改善箇所説明図

基準不適合発生箇所

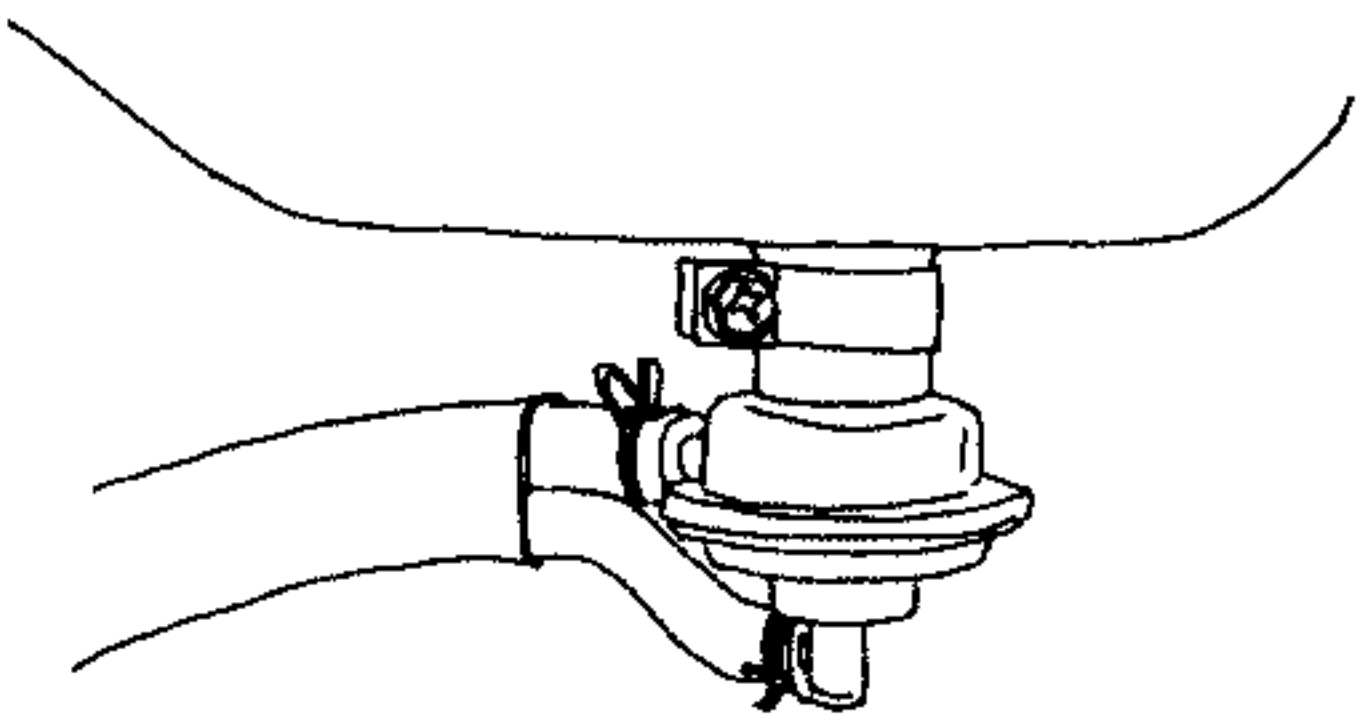
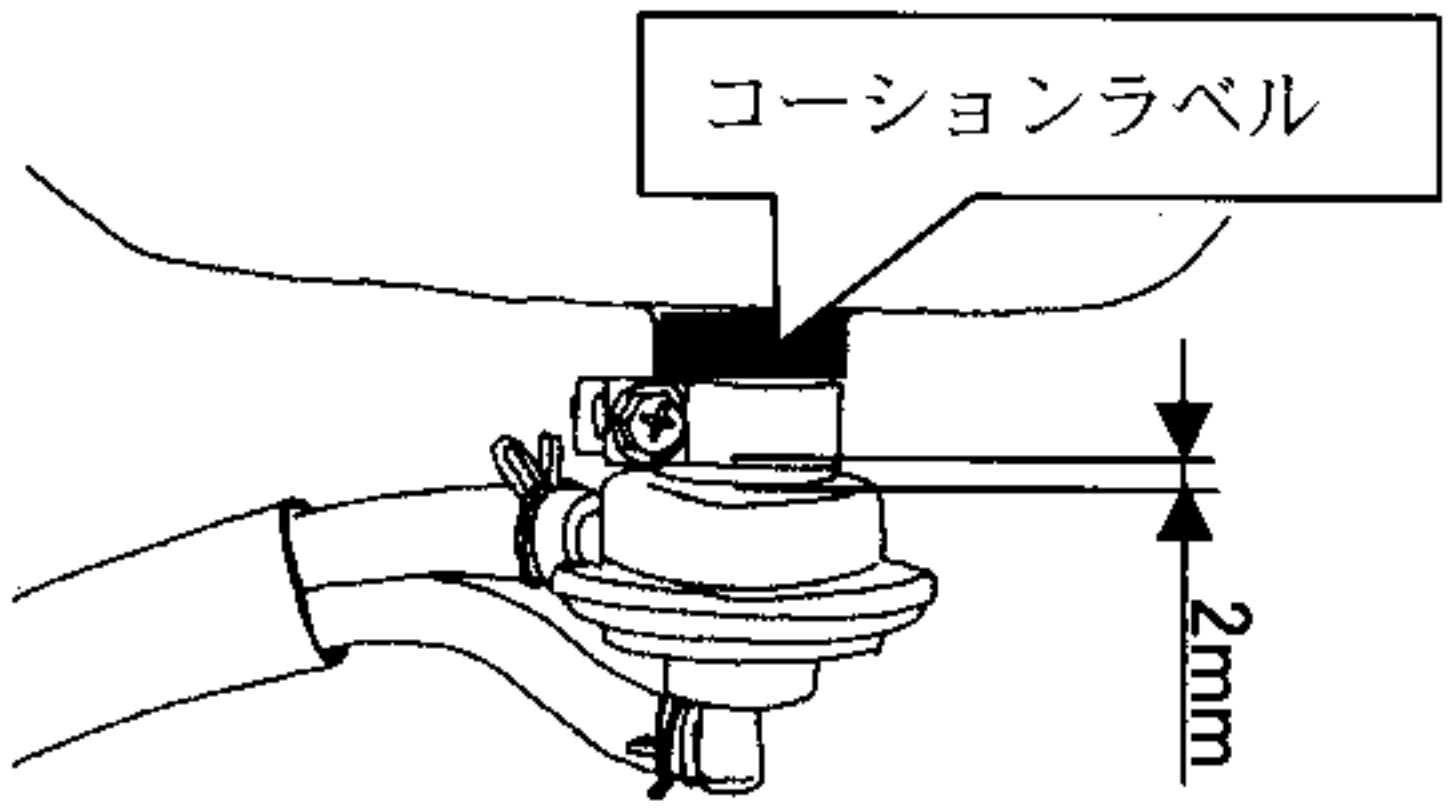
燃料装置において、燃料タンクと燃料コックとの接続部の締付バンドに組付けの不適切なものがあるため、当該接続部が外れて燃料が漏れ、最悪の場合、火災に至るおそれがある。

点検時組付け不良	点検時良品及び不良修正後
	 締付バンドを、タンクチューブ部下端(燃料コック組付時上面)より2mmの位置に1.3Nmで締付ける。

改善の内容：全車両、燃料コックの組付け状態を点検し、不適切な組付けの車両は正規の位置及び締付トルクで組付ける。

識別：対策車は燃料タンクチューブ部に締付バンド取り付け位置用コーションラベルを貼付する。
